TRIBUNALE ORDINARIO DI PESARO
 ESECUZIONE IMMOBILIARE D.G. 1637024

LOTTO 1
 - PLANIMETRIA DEFORMITA' RICONTRATE

PROFESSIONE: GEOMETRA E ARCHITETTO A. VA. VENTURINI - 06
 DATI CATASTALI: Foglio 3, 82, MONDOLE, part. 93, sub. 12

PIANTA PIANO TERRA SCALA 1:100
 STATO LEGITTIMATO DALLA VAR. LIC. ED. 1765/1976

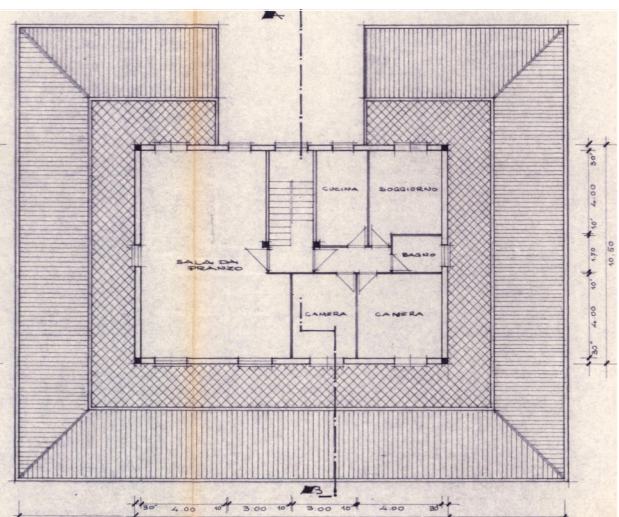
DEMOLIZIONI
 RICOSTRUZIONI
